DETERMINAZIONE DEL DIRIGENTE SERVIZIO VIA/VINCA 7 ottobre 2024, n. 549

[ID VIP 10746] - Parco eolico, costituito da 12 aerogeneratori, di potenza nominale pari a 6,6 MW, per una potenza complessiva di 79,2 MW, da realizzare nel Comune di Ginosa (TA), con opere di connessione alla RTN ricadenti nel medesimo Comune.

Relazione tecnica a supporto dell'istruttoria sul progetto
ID_VIP 10746

Tipologia di progetto	Impianto Eolico Onshore con Opere di Connessione alla RTN
Potenza	79,2 MW (12 aerogeneratori di potenza pari a 6,6 MW)
Ubicazione	Impianto Eolico: Ginosa (TA) Opere di Connessione alla RTN: Ginosa (TA)
Proponente	ASJA Ginosa S.r.l.

Figura 2 – Interferenza area di progetto con fascia di rispetto dei beni sottoposti a tutela ai sensi dell’art. 136 del D. Lgs. 42/04

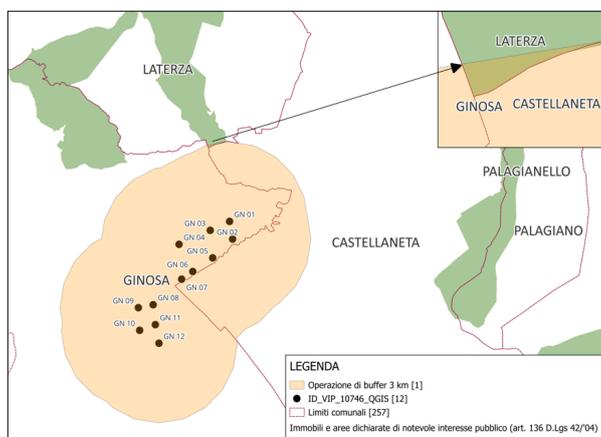
- L'area di progetto **è ricompresa** nella fascia di rispetto dei beni sottoposti a tutela ai sensi dell'art.136 e del D.lgs. n. 152/2006. **Le aree in cui sono previsti gli insediamenti dei dodici aerogeneratori dell'impianto eolico ricadono all'interno della fascia di rispetto della distanza di tre chilometri dai Beni Culturali tutelati dall'art. 10 del Codice 42/2004 e dai Beni Paesaggistici tutelati dall'art. 136 del Codice 42/2004.**

- L'installazione del parco eolico **è in contrasto con quanto previsto dal D.lgs. 199/2021 e s.m.i.** Le aree in cui sono previsti gli insediamenti dei 12 aerogeneratori ricadono all'interno della fascia di rispetto della distanza di tre chilometri dai beni tutelati ai sensi dall'art.136 e della parte II del Codice 42/04 (**ARC0104 e PAE0147**).

Figura 4 – Aree non Idonee DGR2122: Interferenza area buffer 5 km IBA 139 Gravine

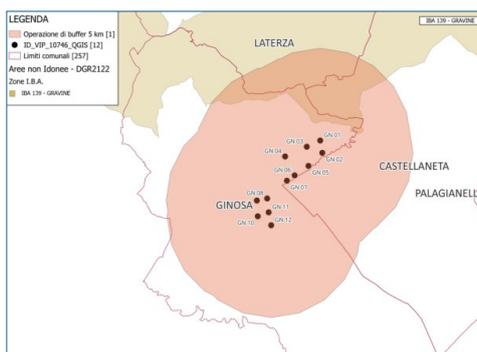
Dall'analisi della cartografia QGIS (aggiornato al 20240308), la scrivente ha evidenziato le seguenti interferenze:

- L'installazione **contravviene al R.R. 24/2010**. L'analisi ha infatti evidenziato che l'impianto eolico:
 - o **ricade** nella perimetrazione e/o nel relativo buffer di 5 km di **Important Birds Area (I.B.A.)** e, in particolare, ricade nell'IBA 139 "Gravine";

Figura 5 – Aree non Idonee DGR2122: Coni Visuali 10 Km

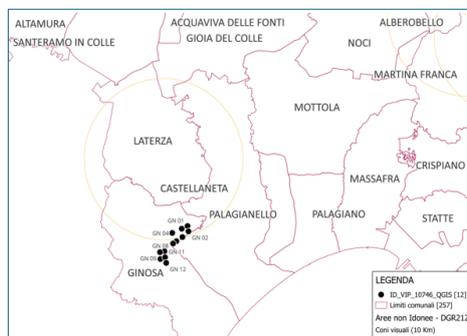
- o **ricade** nel raggio dei 10 Km dai **coni visuali**.
- I cavidotti saranno realizzati in fregio alla viabilità ordinaria esistente, per i quali è previsto il completo rinterro degli scavi a posa avvenuta e il ripristino dell'assetto orografico e dell'aspetto dei luoghi. I cavidotti intersecheranno alcuni reticoli idrografici presenti nell'area, ma saranno posati in opera mediante la tecnica della T.O.C.

Figura 6 – Inquadramento delle opere di impianto, buffer di 11 km e altri impianti eolici nell'AVI

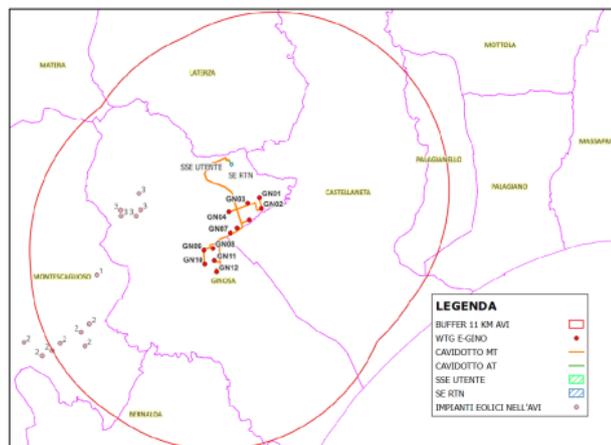
Nell'area buffer di **11 km** ($50 \times 220 \text{ m} = 11.000 \text{ m}$) non sono presenti impianti ricadenti nel dominio definito dalla DD 162/2014 ovvero impianti già dotati di titolo autorizzativo alla costruzione ed esercizio", che siano "provvisi anche solo di titolo di compatibilità ambientale (esclusione da V.I.A. o parere favorevole di V.I.A.)" o che siano già oggetto di lavori di realizzazione in corso, con esclusione degli impianti i cui titoli autorizzativi risultino "comunque decaduti". Pertanto, nel caso in oggetto, l'impatto visivo cumulato si riduce all'impatto prodotto dal solo impianto in progetto, trattato nella "Relazione Paesaggistica".
